## 改善箇所説明図

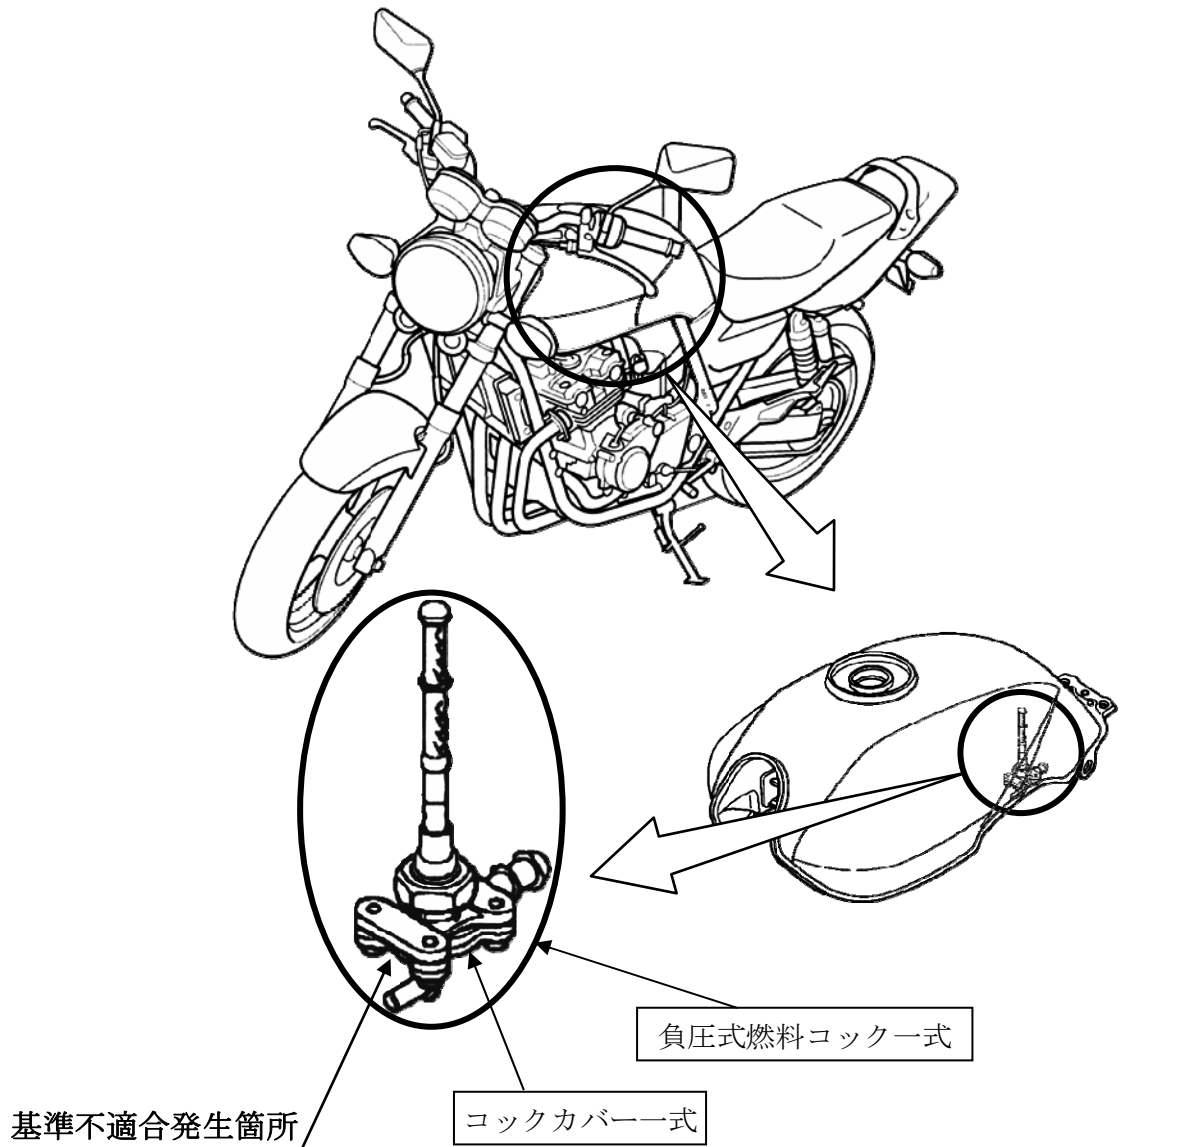
原動機の負圧で開く燃料コックの燃料側ダイヤフラム（ゴムを繊維で補強した薄膜）の製造方法が不適切なため、表面に補強用繊維が露出するものがある。そのため、そのまま使用を続けると、燃料側に露出した繊維を通じて燃料が大気側に浸透し、通気孔から外に漏れるおそれがある。

全車両、コックカバー一式又は負圧式燃料コック一式を対策品と交換する。

注：  は交換部品を示す。
